ESTUDO DE IMPACTE AMBIENTAL

**Aditamento 01 – Resposta ao Pedido de
Elementos Adicionais para Efeitos de
Conformidade do EIA**

PARQUE EÓLICO DO PAIVA

Maio 2026

Figura 2.1 – Geração de energia solar fotovoltaica e eólica

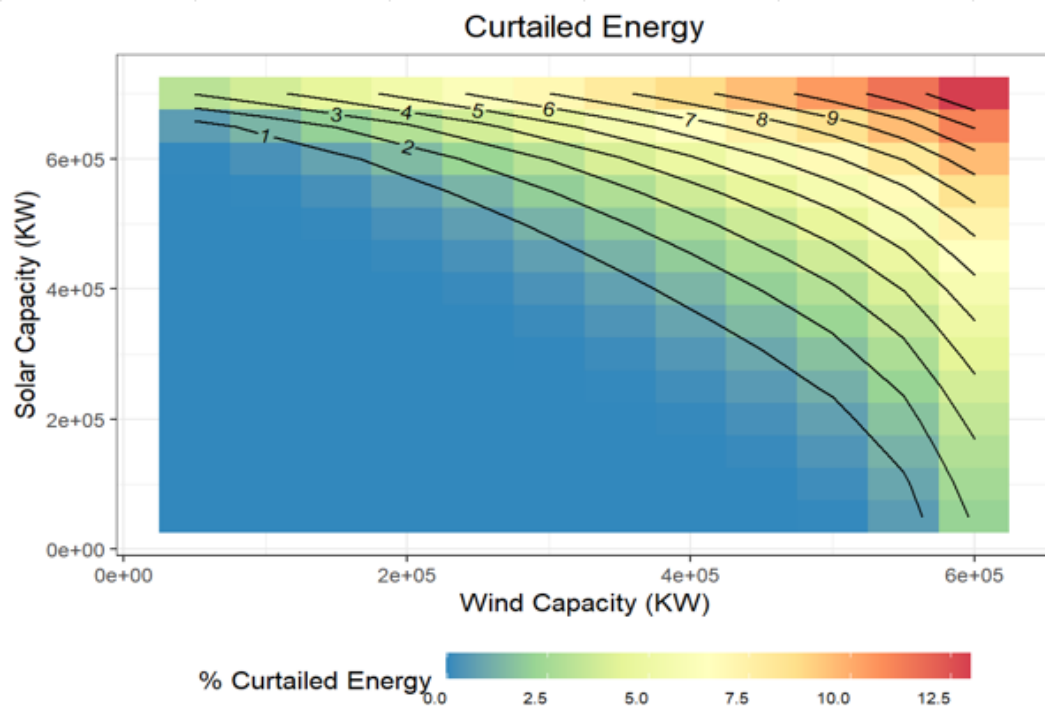
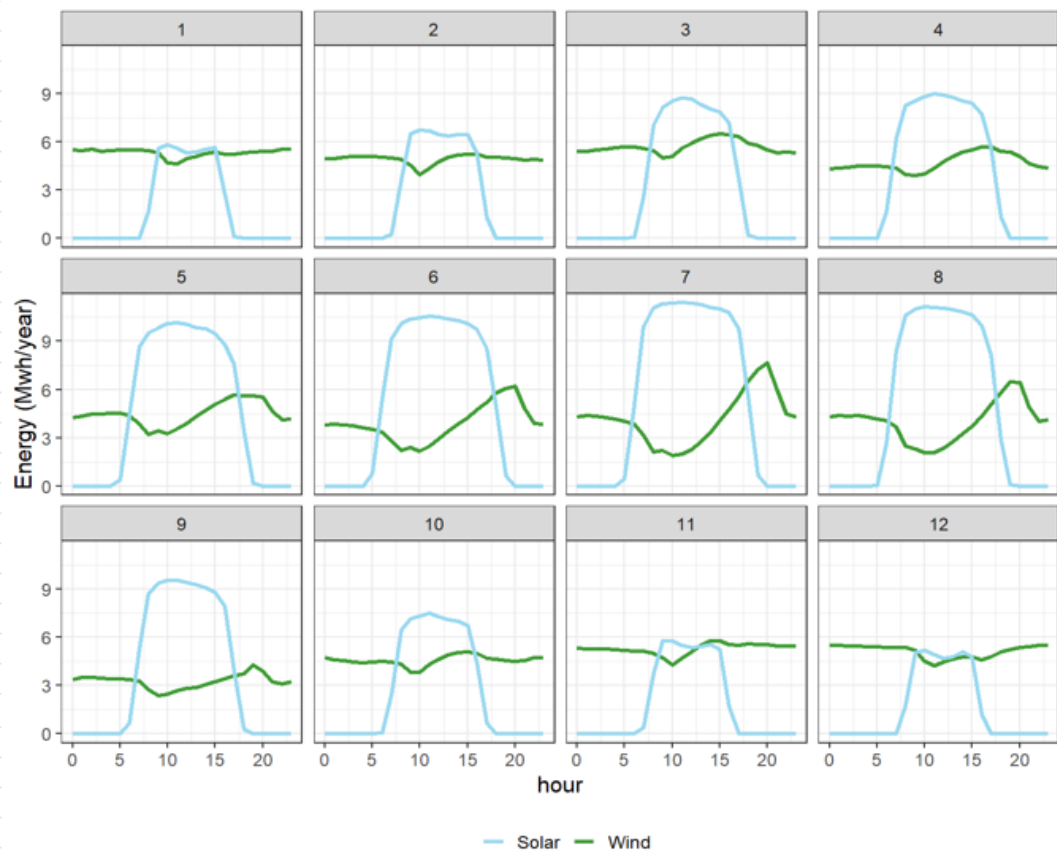
1.1 *Aditar ao EIA um capítulo justificativo dos objetivos do projeto, que deve incluir a justificação do aumento de 17 aerogeradores para 45 aerogeradores na medida em que o projeto submetido a Análise Caso a Caso - Parque Eólico (PE) Paiva com 17 aerogeradores, a hibridizar a Central Solar Fotovoltaica (CSF) do Paiva, sendo um projeto de hibridização, constituía já, por si só, uma solução de aproveitamento mais eficiente da reserva de capacidade detida (220 MVA). Com o aumento de 17 para 45 aerogeradores verifica-se um dimensionamento adicional face ao projeto inicial em aproximadamente 38% do número de aerogeradores e, consequentemente, da capacidade instalada agora apresentada em AIA. Tal aumento implica que o conjunto CSF Paiva + PE Paiva resulte numa capacidade instalada de cerca de 615 MW, face à potência de ligação de 220 MVA.*

O dimensionamento do Projeto do Parque Eólico do Paiva (PE do Paiva) baseou-se nas conclusões de um estudo realizado por um consultor independente, que teve por base um dos projetos da Lightsource bp em Portugal de avaliação do potencial de hibridização ("Hybrid Potential Evaluation for Renewable Portfolio" no título original).

As conclusões deste estudo demonstram uma elevada complementaridade entre as formas de geração de energia solar fotovoltaica e a eólica e percentagens de energia perdida (*curtailment*) relativamente baixas mesmo para rácios de hibridização acima de 1:1. As figuras em baixo consubstanciam estas conclusões.

Figura 2.2 – Geração média horária. *Curtailment* anual: 11,2%, *Peak Curtailment* de 235 MW e *Peak Curtailment* médio de 14 MW

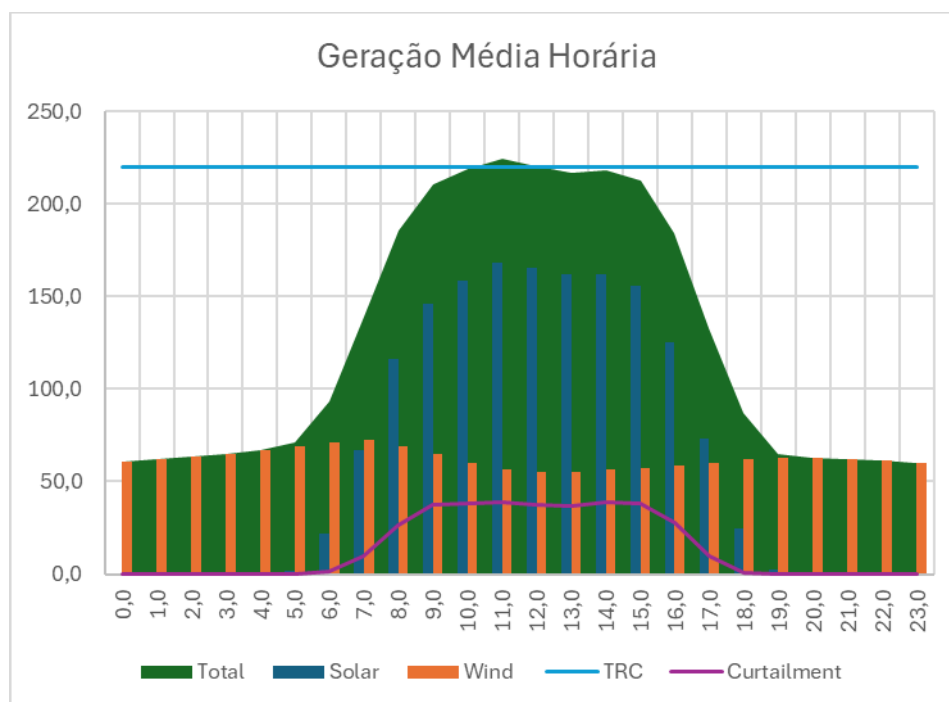
1.4 *Integrar uma simulação horária: produção solar, produção eólica e respetiva quantificação de curtailment (anual), e peak curtailment horário médio, consoante parâmetros de barramento de injeção estabelecidos com o operador de rede.*

A figura seguinte apresenta uma simulação da produção solar fotovoltaica e eólica horária média anual, o curtailment máximo (peak curtailment) anual, bem como o limite de injeção.

O *curtailment* (anual) total estimado é de 11,2%, sendo o *curtailment* máximo horário de 235 MW e a média dos máximos do *curtailment* (*peak curtailment* médio) de 14 MW.

Cumpra salientar que os cálculos anteriores não incluem o carregamento do sistema de armazenamento com baterias. Estes *curtailments* médios são facilmente absorvidos pelo sistema de armazenamento, havendo, no entanto, situações em que o *curtailment* atingirá valores próximos do máximo estimado em que será necessário diminuir a produção.

Figura 2.7 - Utilização da área de estudo pela espécie águia-caçadeira (*Circus pygargus*)

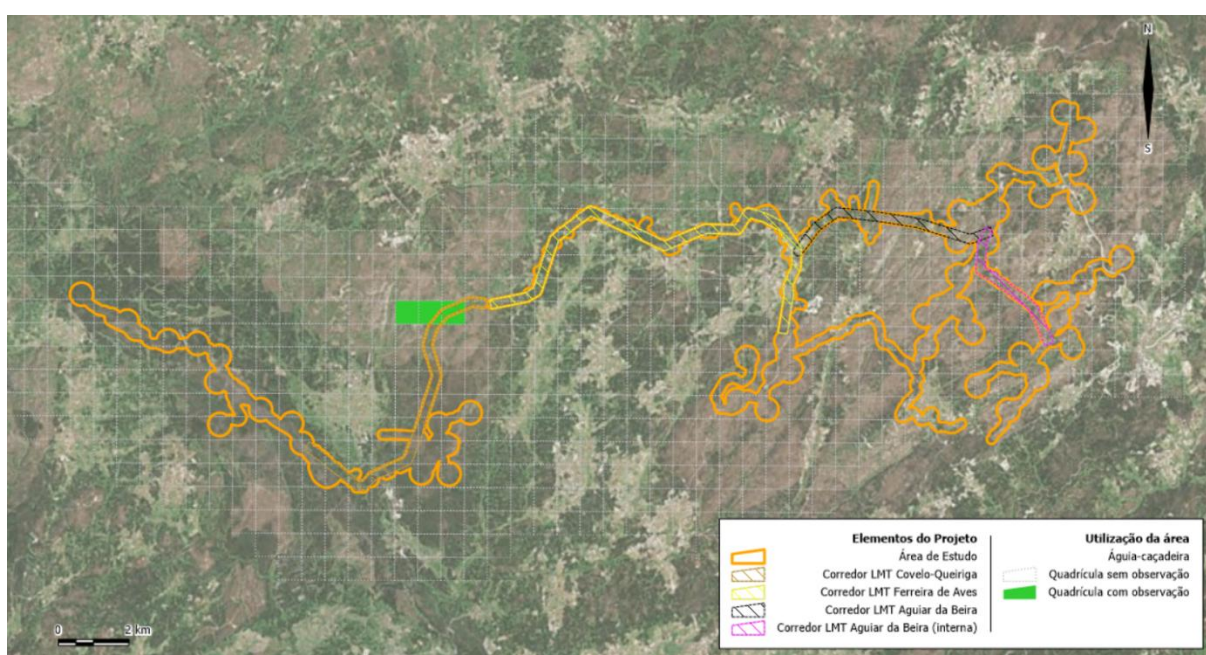
- *Um Mapeamento de intensidade de uso por águia-caçadeira (Circus pygargus) na área de estudo, tal como apresentado para as outras aves de rapina e planadoras.*
- *Um mapa das ocorrências de lobo-ibérico (Canis lupus signatus), com base nos resultados da monitorização dirigida à espécie, tendo como unidade básica as quadrículas 5x5 utilizadas na amostragem.*

apenas foi identificada uma vez na área de estudo ao longo das 92 horas de amostragem realizadas para as aves de rapina e outras planadoras.

Assim, efetuar um mapeamento de intensidade de utilização para esta espécie, não será o mais adequado, visto que apenas se identificou um indivíduo uma única vez. Apresenta-se na Figura 2.7 um mapeamento das quadrículas 500 m x 500 m onde a águia-caçadeira foi observada, sendo que nenhuma intercepta o Parque Eólico nem se localiza nas suas proximidades. Duas das três quadrículas onde se identificou esta espécie sobrepõem-se com o Corredor LMT Covelo-Queiriga. Esta identificação no Corredor LMT Covelo-Queiriga foi tida em conta na avaliação de impactes existindo também uma medida de minimização específica para este troço de linha (MM.ECO.09).
